改善箇所説明図 ②

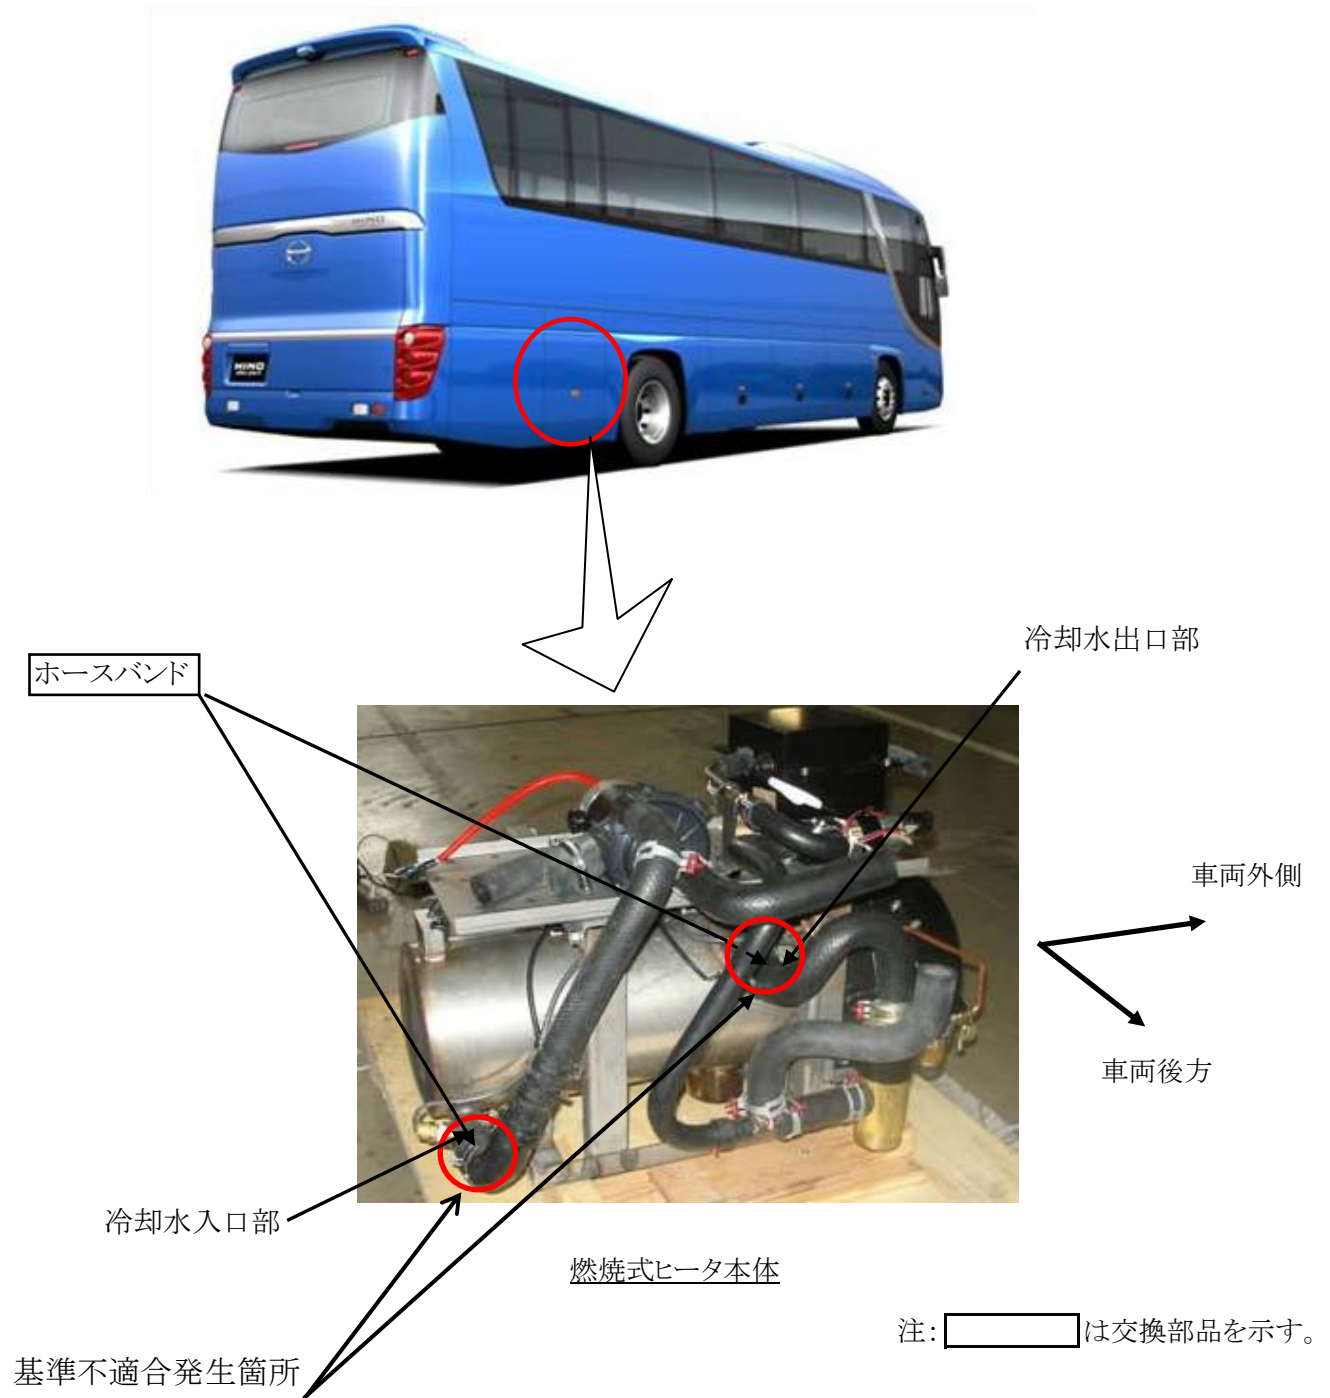
大型観光バスの車室内暖房用の燃焼式ヒータにおいて、冷却水出入口部パイプの形状と当該パイプに組み付けるホースバンドの設定が不適切なため、ヒータを入れて水圧が高い状態で使用した場合、ホースが抜けるものがある。そのため、冷却水が急激に漏れて運行できなくなるおそれがある。

全車両、当該ホースバンドを対策品と交換する。

識別 : ホースバンドの形状により、容易に識別できるため、特別の識別は行わない。
